# Vysvětlení, změna či doplnění zadávací dokumentace č. 2- 27

**Název veřejné zakázky : Rekonstrukce a dostavba sportovní haly na Turnově 2:  
Výběr dodavatele stavby**

Zadavatel dle § 98 a § 99 zákona poskytuje níže uvedené vysvětlení, změnu či doplnění zadávací dokumentace.

#### **Vysvětlení, změna či doplnění zadávací dokumentace č. 22**

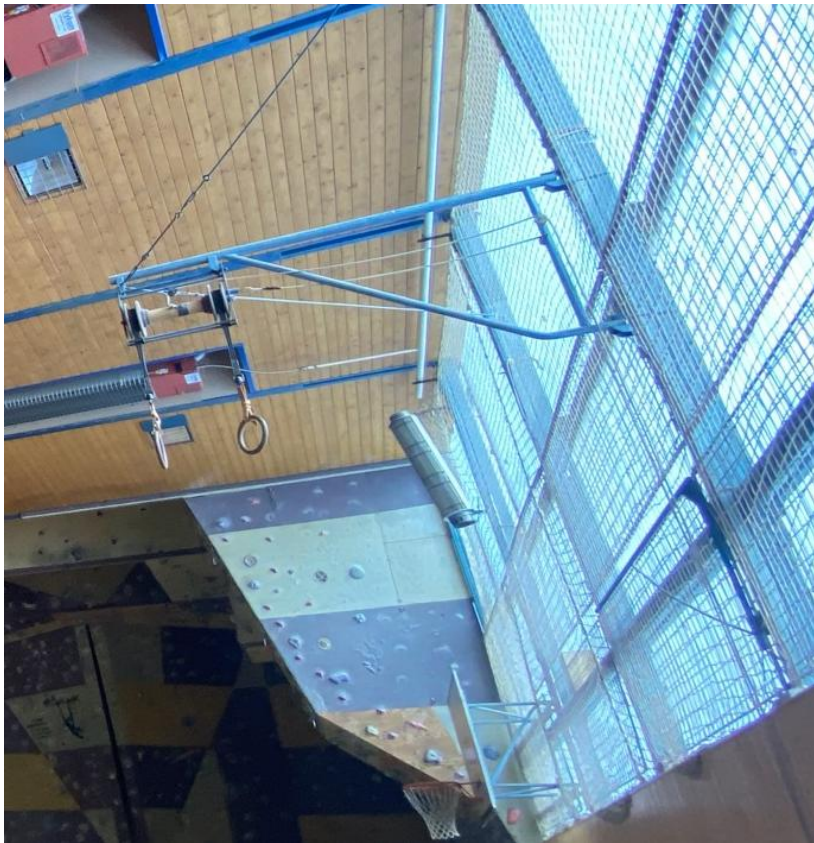
Na prohlídce stavby bylo zmíněno, že je plánováno připojení na budoucí horkovod. Součástí soupisu prací je pouze instalace chráničky, nikoliv přípojka vlastního horkovodu. Žádáme o upřesnění.

*Napojení na městský teplovod je součástí rekonstrukcí Základní škola Alešova a Obchodní akademie a Hotelová škola a Střední odborná škola Turnov. Tyto budovy jsou ve fázi povolování stavby ke stavebnímu povolení a není jasné, kdy se budou tyto stavby rekonstruovat. V rámci naší stavby budou pouze pod komunikacemi instalovány chráničky pro dodatečné protažení teplovodu a případné napojení našeho objektu na městský teplovod. Chráničky budou zaústěny do objektu v oblasti v chodby 1.04. Detailní výkres bude zpracován v rámci AD, na základě realizačního projektu zmíněných škol.*
